Modulo per la presentazione delle osservazioni per i piani/programmi/progetti sottoposti a procedimenti di valutazione ambientale di competenza statale

ID: Codice procedura (ID_VIP/ID_MATTM): 12691

“Progetto di un impianto eolico denominato "Pitigliano" ubicato nei comuni di Pitigliano (GR) e Sorano (GR) costituito da 20 (venti) aerogeneratori di potenza nominale 7,0 MW per un totale di 140,0 MW con relative opere connesse ed infrastrutture indispensabili”

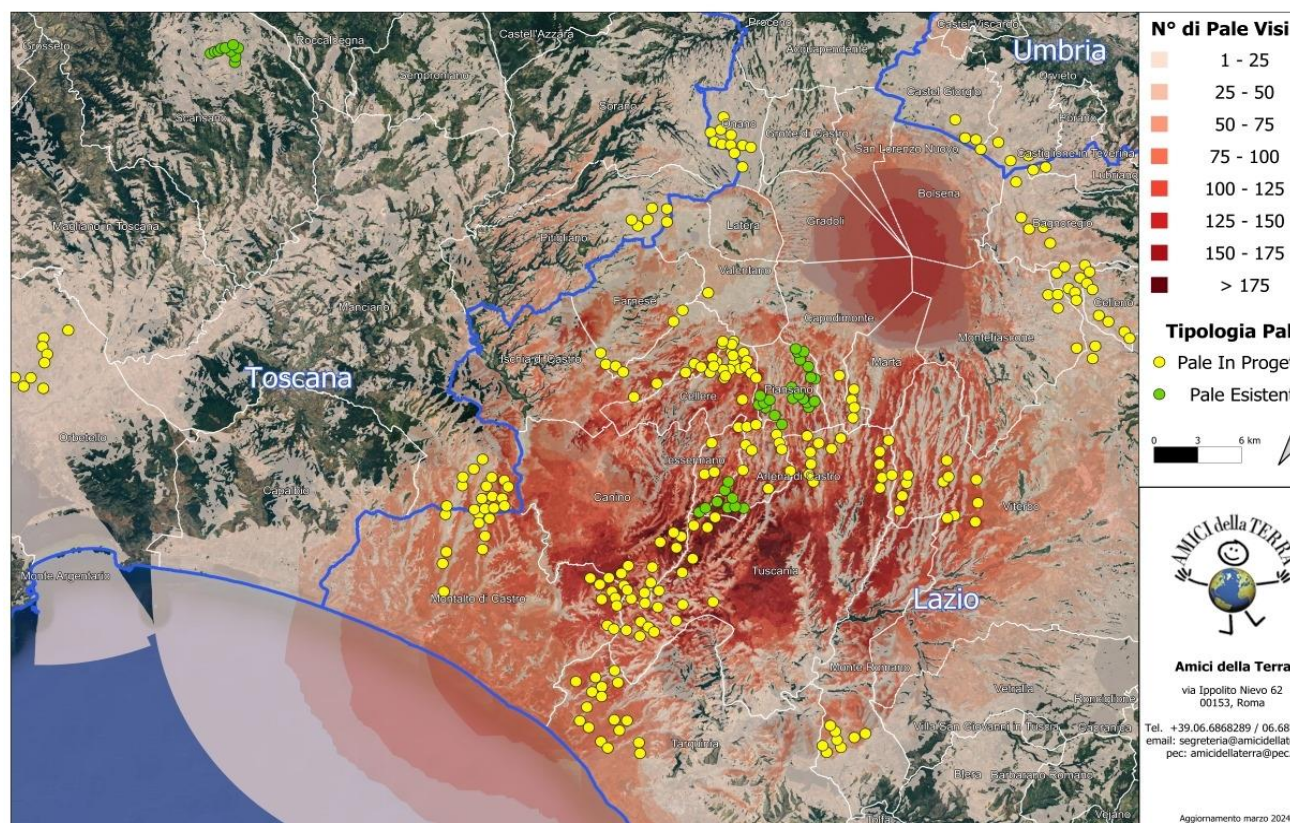
Riguardo al cumulo degli impianti FER, le mappe prodotte dalla proponente riguardano, come già evidenziato, soltanto una parte molto piccola degli impianti FER dell'area intermedia e vasta e in particolare di quelli eolici che contribuiscono a creare un notevole cumulo e la saturazione del territorio tosco laziale. Riguardo al cumulo dei soli impianti eolici si riporta la mappa dell'intervisibilità degli impianti eolici elaborata dall'Associazione nazionale “Amici della Terra”.

Analisi di Intervisibilità Cumulativa delle Pale Eoliche

Se agli impianti eolici rappresentati qui sopra che non comprendono sia l'impianto eolico Pitigliano e le altre 14 pale del progetto eolico in verifica amministrativa sempre nel territorio di Pitigliano si aggiungono i migliaia di ettari (7000 fin'ora) di territorio occupato dagli impianti fotovoltaici e agrivoltaici e dalle altre tipologie appare chiaro il numero spropositato degli impianti FER nella bassa toscana e nella Tuscia.

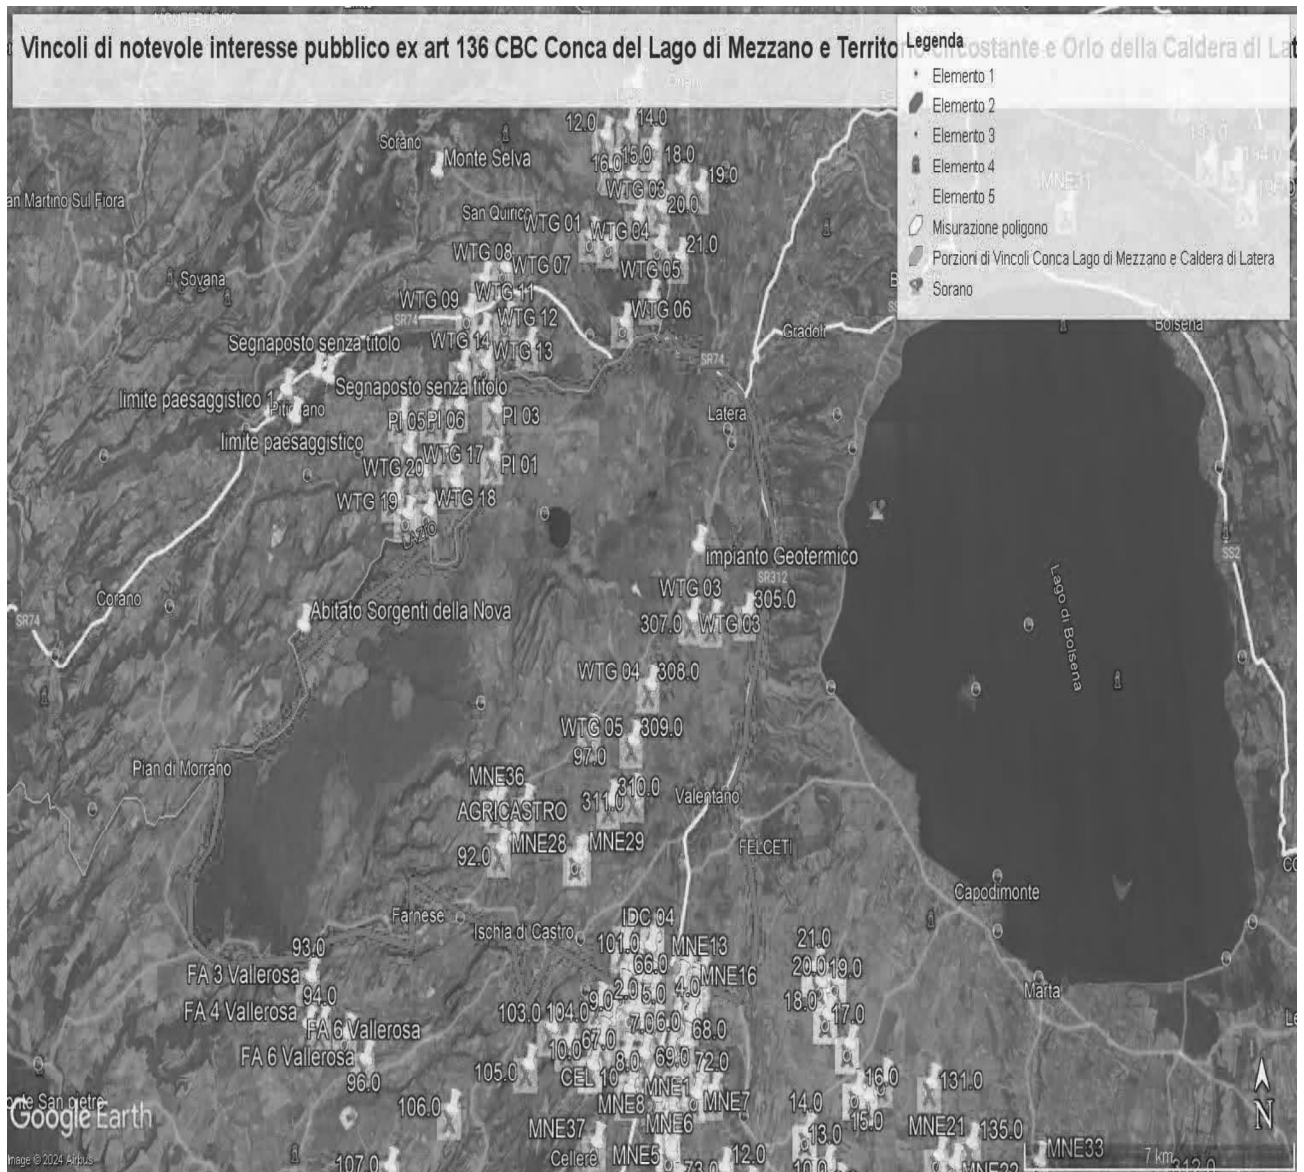
Al contrario si evidenzia che l'impianto eolico industriale citato non solo ricadrebbe con tutti e 20 gli aerogeneratori all'interno delle fasce di rispetto di 3 km di due vincoli paesaggistici di notevole interesse pubblico esistenti nella Regione Lazio e con una parte di essi nel vincolo paesaggistico del Centro abitato di Sorano (GR) quindi in aree non idonee all'installazione di impianti di energia rinnovabile. Addirittura, alcuni aerogeneratori sarebbero ubicati a poche centinaia di metri dai perimetri dei due vincoli paesaggistici laziali ex art 136 del CBC.

Come è illustrato nell'immagine si ribadisce che l'impianto industriale "Pitigliano" ricade completamente all'interno delle fasce di rispetto dei due vincoli di notevole

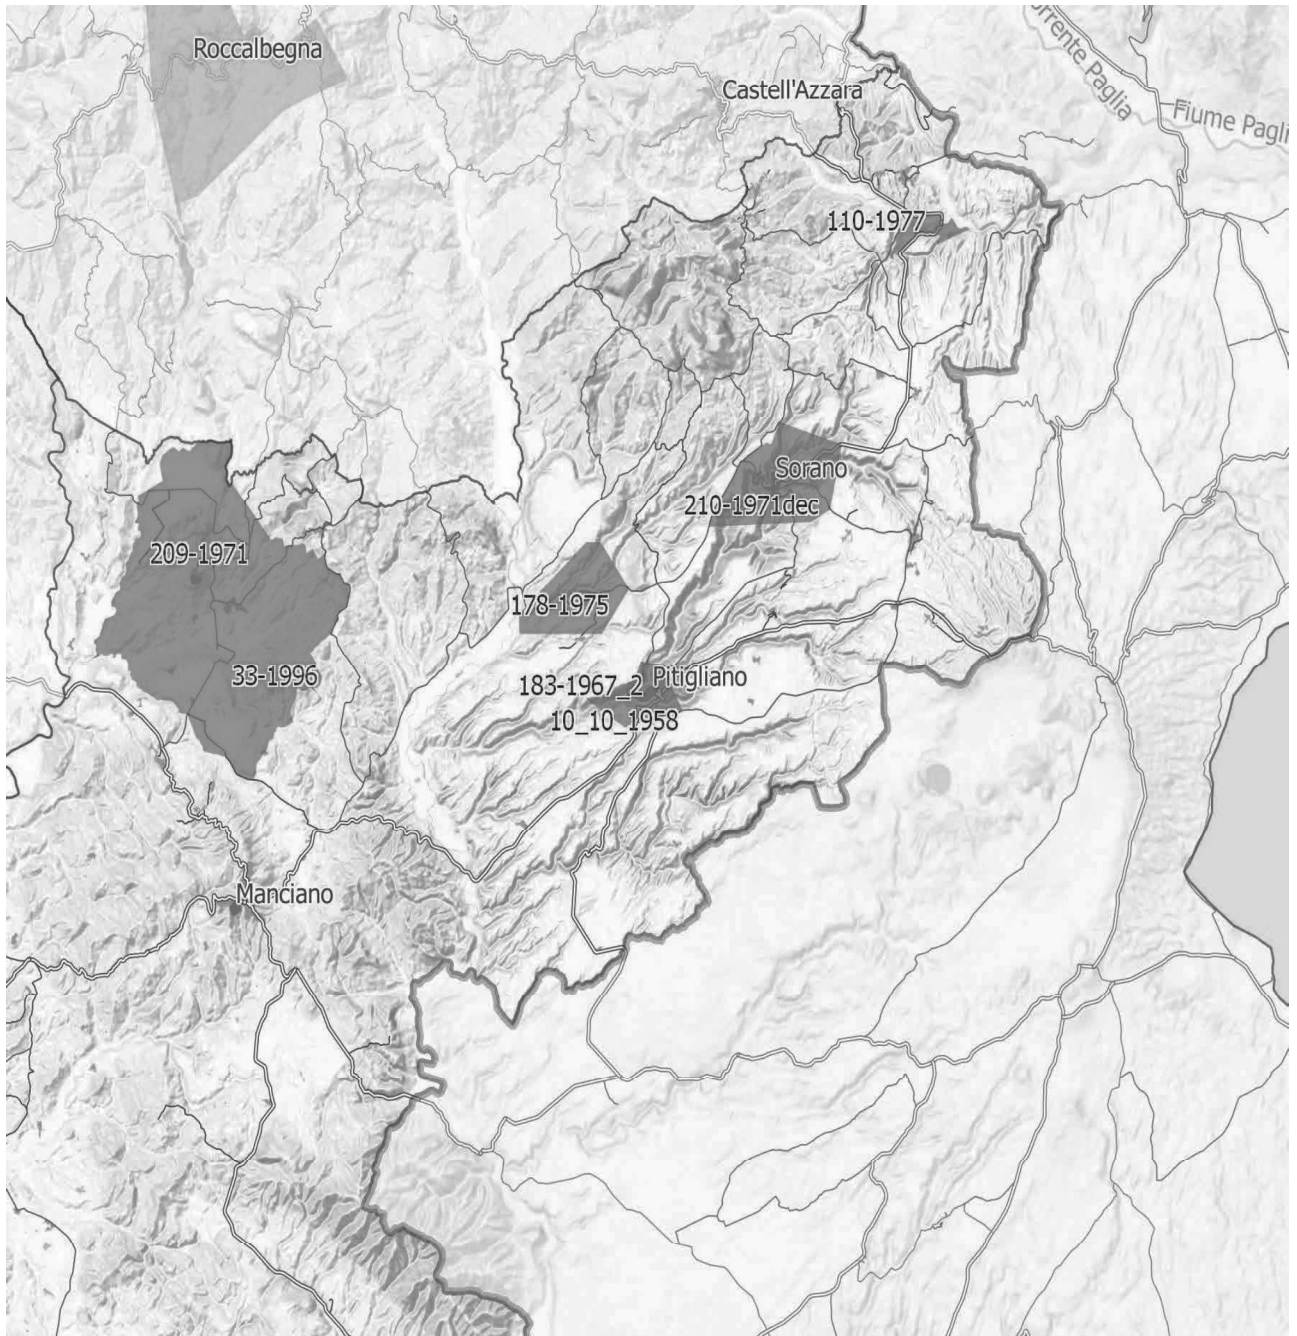
Inoltre, come sostiene la Proponente parte dell'impianto si verrebbe a trovare a 3,5 km dal centro abitato di Sorano. Infatti, tre degli aerogeneratori WTG 08, 09, 10 sono addirittura all'interno delle fasce di rispetto dei 3 km del suo vincolo paesaggistico di notevole interesse pubblico ex art 136 del CBC. Si evidenzia che così si crea

IMMAGINE n. 4 Si evidenzia che i tre aerogeneratori WTG 07, WTG 08 e WTG 09 impattano con il vincolo paesaggistico di notevole interesse pubblico del Centro Storico di Sorano. Il WTG 07 si troverebbe a 2828 m, WTG 08 2504 e WTG 09 2990. Il cavidotto dell'impianto invece impatta in buona parte del Vincolo paesaggistico ex art. 136 del CBC del Centro Storico di Pitigliano.
